Územný plán mesta Trenčín

- Zmeny a doplnky č.10

TEXTOVÁ ČASŤ

upravený podľa výsledkov prerokovania

M 1:1000

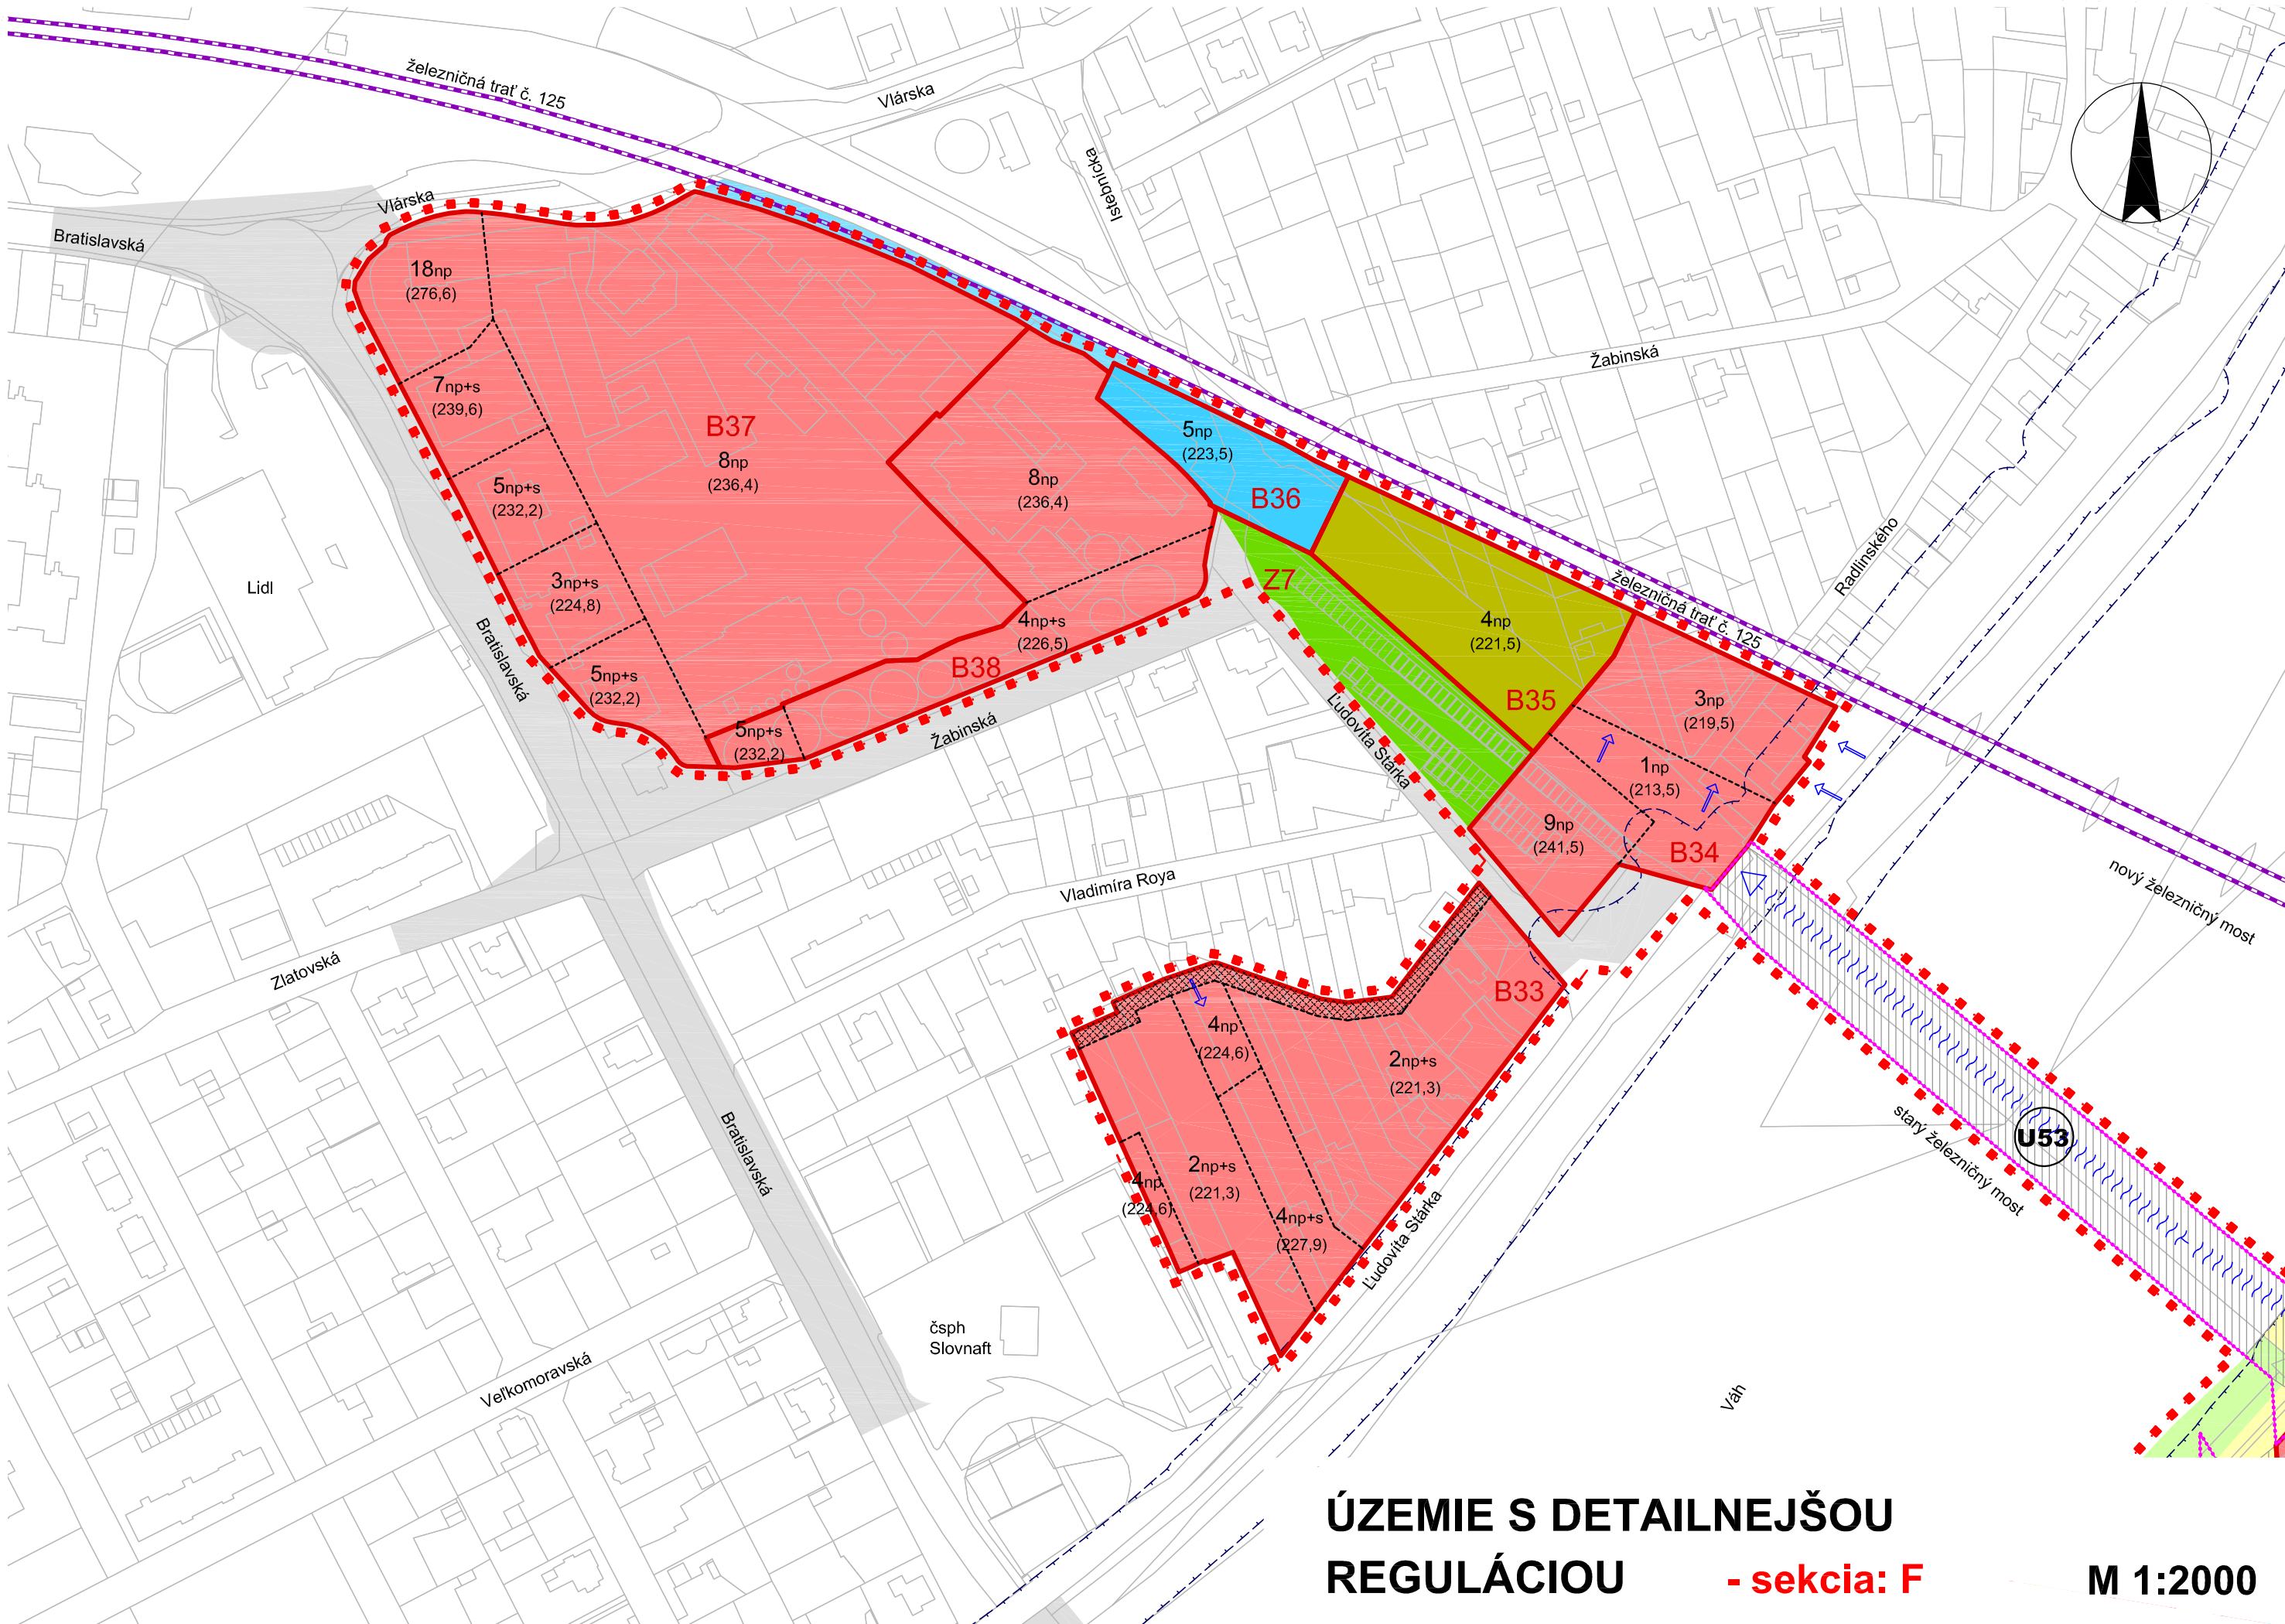
V kapitole C.2.4.1 sa v Schéme: Územie s detailnejšou reguláciou vypúšťajú listy sekcií A, B, C a F a nahrádzajú sa listami uvedených sekcií v znení:
